PEBA VICENZA
Scheda di Progetto spazio urbano

Campo Marzo

102

PEBA VICENZA - AMBITO URBANO
CRITICITA' RILEVATE

SCHEDA N. **1066**

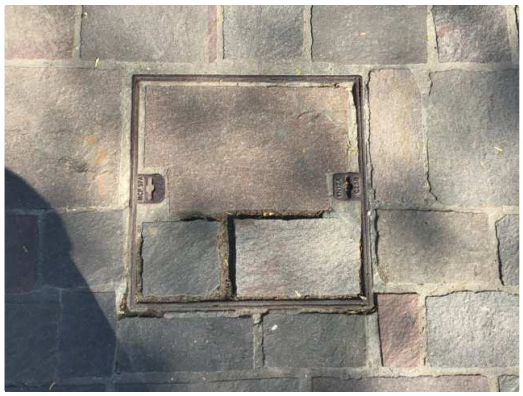
Pavimentazione con **sconnessioni dovute alle fugature**

Rifacimento della fugatura tramite asportazione materiale eventualmente sporgente e ripristino materiale dove mancante, con stilatura adeguata al fine di ottenere perfetta complanarietà tra gli elementi costituenti la pavimentazione.

ATTENZIONE !
Occorre fare una buona rasatura della finitura superficiale (attraverso la compattazione e la rullatura del materiale) per evitare di creare altre criticità sulla pavimentazione per le persone con difficoltà motorie. Ovvero non creare spessori e fonti di inciampo.

SCHEDA N. **1075**

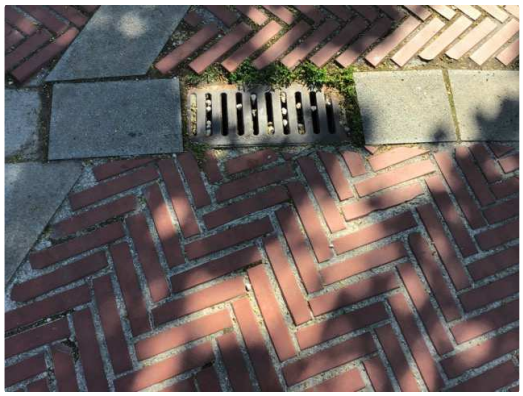
Pavimentazione dissestata per la presenza di caditoia/griglia

Adeguamento tramite asporto di pavimentazione esistente, riposizionamento del manufatto a quota adeguata alla pavimentazione circostante, realizzazione raccordo con stesura del tappetino d'usura tale da rendere il piano di calpestio perfettamente complanare.

SCHEDA N. **1080**

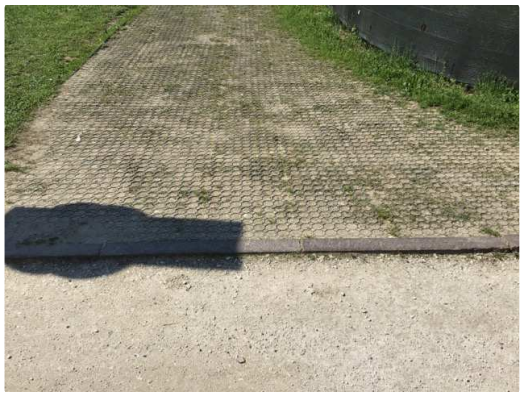
Dislivello causato da gradino di **2/30 cm**

Raccordo del percorso attraverso la creazione, con **asporto** di materiale, di una rampa di lunghezza sufficiente ad ottenere una pendenza non superiore al 5% e di larghezza pari alla larghezza del marciapiede. Qualora la rampa sia proposta sulla direttrice del marciapiede la cui larghezza dello stesso risulti superiore a cm.200, questa sarà comunque di larghezza non inferiore a cm.120.
Ogni rampa di nuova realizzazione dovrà sempre avere una superficie trattata, in modo tale da rendere percepibile il manufatto da parte delle persone non vedenti attraverso un segnale tattilo plantare ottenibile mediante incisione del materiale secondo la codificazione determinata dalle associazioni locali delle persone non vedenti. Il medesimo materiale costituente la rampa dovrà essere cromaticamente percepibile dalle persone ipovedenti attraverso idoneo contrasto dei materiali.
Quando la differenza di quota fra i due piani (pedonale e carrabile) è maggiore di cm 20, si suggerisce di corredarla con cordolo battiruota o elemento di medesima risposta funzionale, nonché di corrimano, su almeno uno dei lati, visivamente percepibile alle persone ipovedenti.
